Textlicher Teil zum Vorhabenplan des Vorhabenbezogener Bebauungsplan
„Alte Ziegelei – 1. Teiländerung, eingeschränktes Gewerbegebiet (GEE1)“

Vorhabenplan – textlicher Teil_ Index c + Index b

2025-05-14

Bauvorhaben 23-009_CRAISS_Mühlacker

Plannummer: **4-AR-LP-0-XX-200-b-fr**

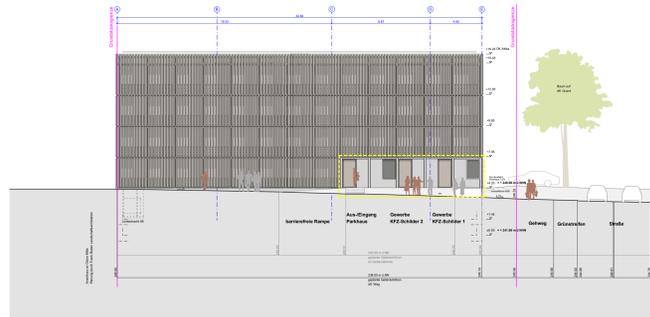
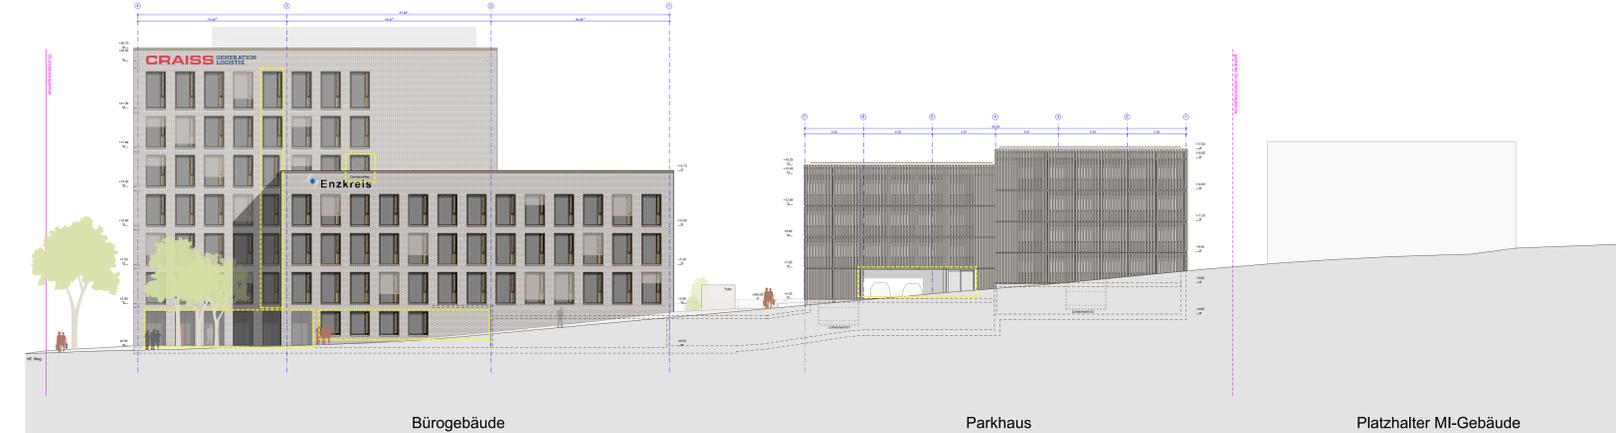
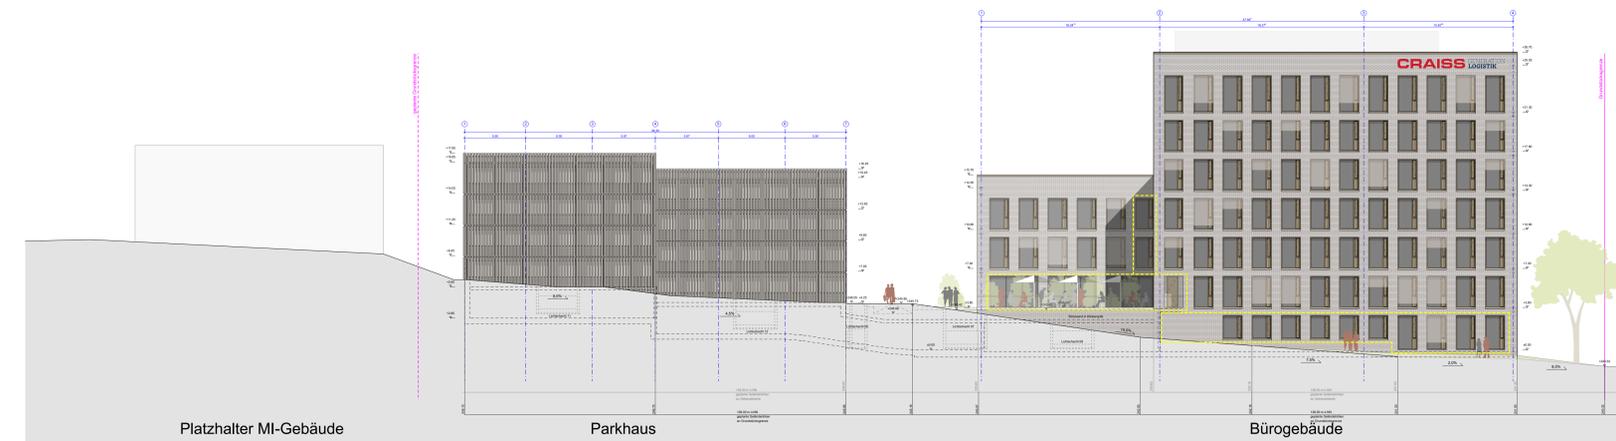
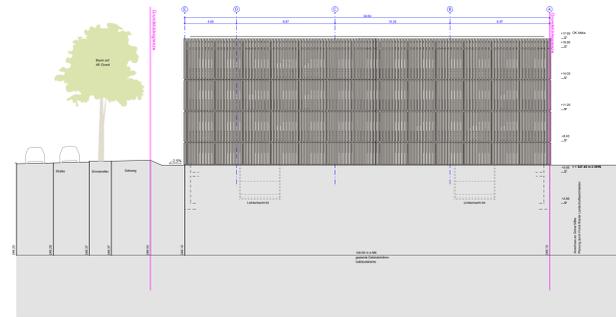
~~Klinkerriemchen-Fassade, Fabrikat entsprechend Fassade Bürogebäude~~
Homogene vollflächige Metalllamellenfassade auf Stahlunterkonstruktion
Farbspektrum: Eloxal C32 hellbronze
oder RAL hellbronze/perlbeige
oder gleichwertig (hellbronze/sand/beige-Töne)

**Lamellenfassade raumhoch, daher keine zusätzlichen Fensteröffnungen
Eingangstüren Metall Farbigkeit analog Fenster Bürogebäude**

kein zusätzlicher Sonnenschutz, raumhohe Lamellenfassade laut zeichnerischer Teil VEP

keine Fensterbank, raumhohe Lamellenfassade laut zeichnerischer Teil VEP

Attika Teil der Stahlkonstruktion + raumhohe Lamellenfassade laut zeichnerischer Teil VEP
